**Variante al Programma di Recupero Urbano per l'area dell'ex
deposito A.C.T.V. e al Piano Particolareggiato per Attrezzature
Economiche Varie e Verde pubblico, in via Torino a Mestre**

CONTRODEDUZIONI ALLE OSSERVAZIONI

ALLEGATO "A"

PLANIMETRIA GENERALE

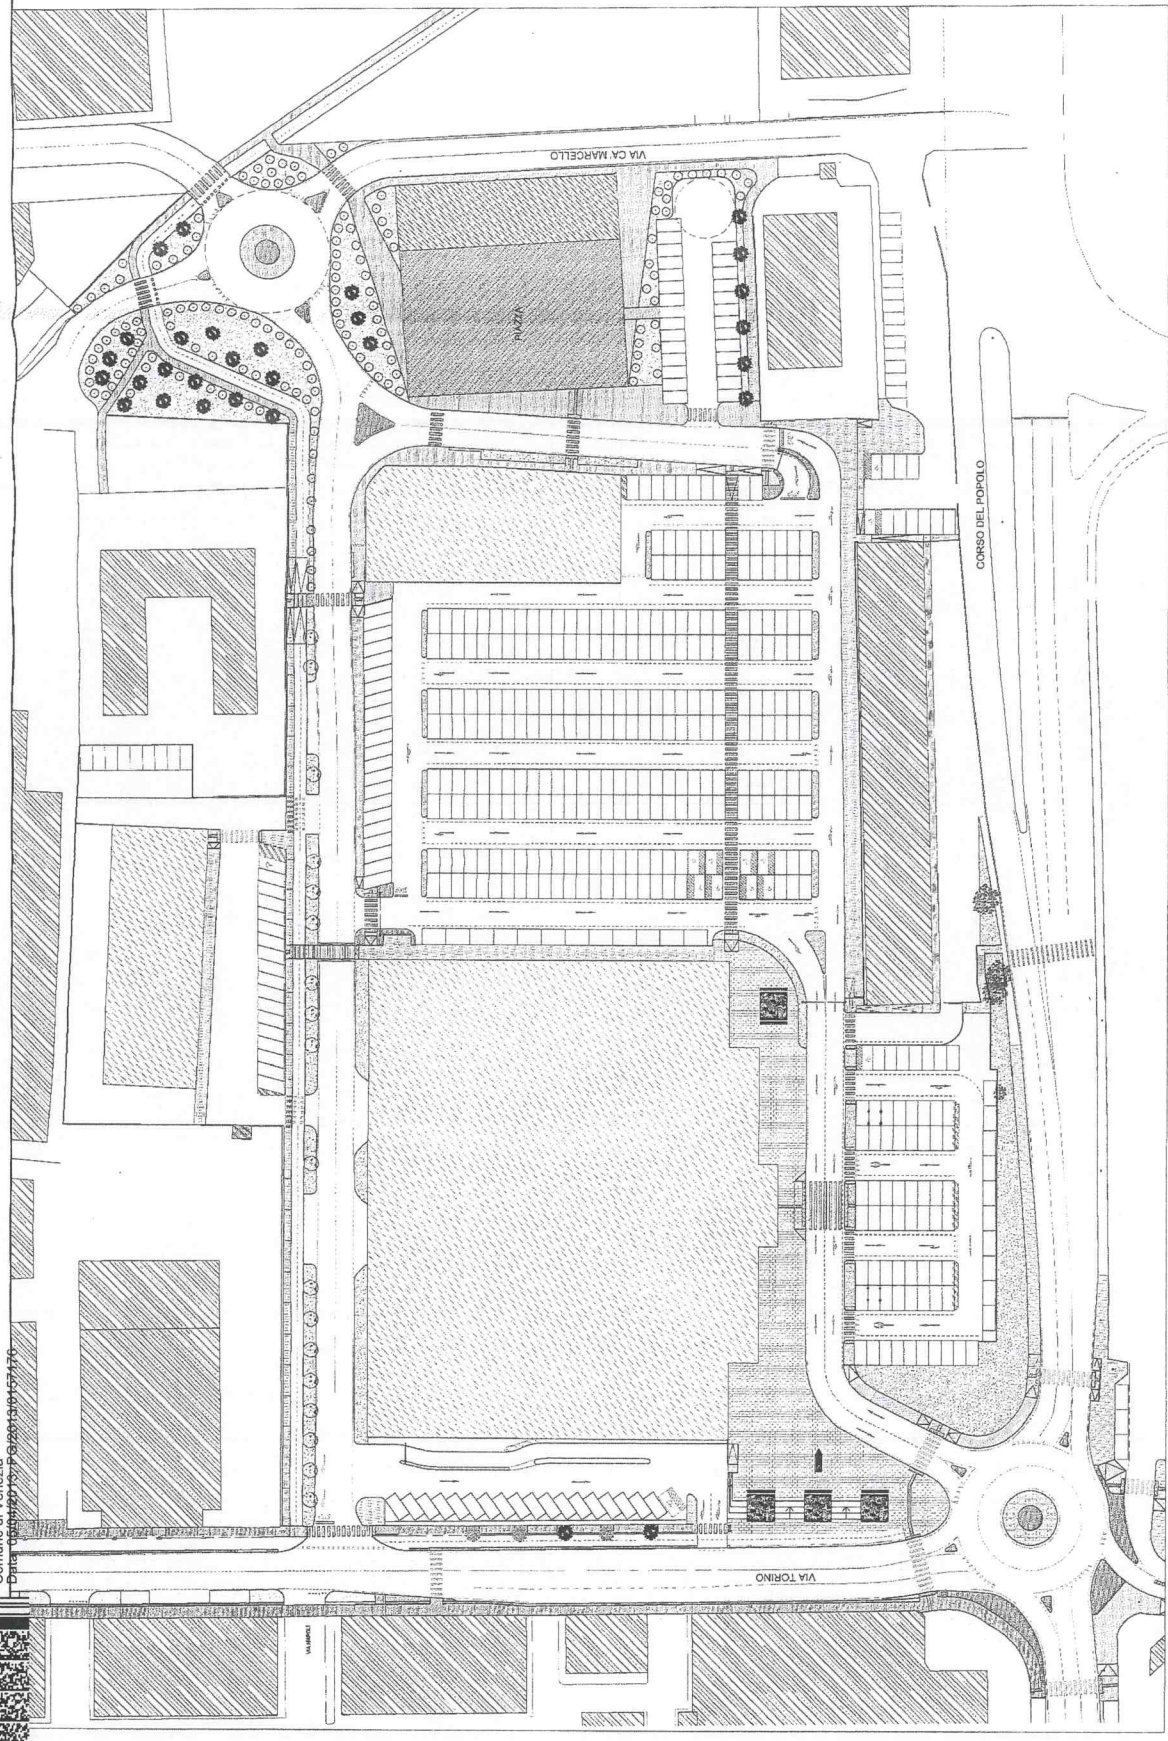
Nel caso le ditte proponenti l'intervento di cui all'oggetto raggiungano un accordo per l'acquisto con gli attuali proprietari delle aree identificate catastalmente in foglio 18 particelle 2262, 2263, si richiede di poter modificare la viabilità e la planimetria generale di insieme secondo quanto riportato nel grafico allegato alla presente con possibilità di realizzare la sala della musica all'interno dei fabbricati attualmente esistenti.

In riferimento a quanto osservato, si specifica quanto segue:

- relativamente alla viabilità di accesso a sud dell'ambito d'intervento (via Ca Marcello), si ritiene che la proposta avanzata, qualora la ditta sia nelle condizioni di perseguirla, possa essere presa in considerazione dall'Amministrazione Comunale, mediante autorizzazione separata, nel rispetto della vigente legislazione in materia urbanistica ed edilizia, previa valutazione da parte degli uffici competenti del Comune.
- relativamente alla proposta di ricavare la sala prove musicali in un immobile esistente all'interno della BRU n. 9, fermo restando gli impegni già assunti dal privato nell'ambito previsto dalla presente Variante al P.U.A., la stessa si ritiene perseguibile, previo accordo con l'Amministrazione Comunale, sentiti gli uffici competenti.

Ciò premesso, in considerazione che la possibilità di dar corso a quanto proposto dall'osservante è condizionato al concretizzarsi dell'acquisizione della proprietà degli immobili all'interno dei quali è chiesto di collocare la nuova soluzione viaria e la sala prove musicali, si esprime **parere parzialmente favorevole** all'accoglimento dell'osservazione, prevedendo l'integrazione dell'elaborato n. 37 "*Norme Tecniche di Attuazione*" all'articolo 5 "Caratteristiche e prescrizioni per le singole U.M.I.", nei seguenti termini:

U.M.I. n. 2: dopo l'alinea "viabilità in cessione mq. 4.721,50", inserire il seguente periodo:

"In sostituzione della nuova viabilità prevista su via Cà Marcello, la ditta lottizzante potrà proporre una soluzione alternativa, mediante la previsione di una nuova rotatoria nell'ambito est della BRU n. 9, previa acquisizione delle aree stesse e mediante la preventiva autorizzazione separata da concordarsi con il Comune."

U.M.I. n. 3: al termine del quarto alinea, inserire il seguente periodo:

"Qualora la ditta lottizzante acquisisca la proprietà di parte degli immobili ricadenti all'interno della BRU n. 9, potrà presentare istanza a realizzare la sala prove musicali all'interno di un immobile attualmente esistente, in alternativa alla localizzazione prevista in progetto dalla presente variante al P.U.A., previa definizione con il Comune del procedimento autorizzatorio."
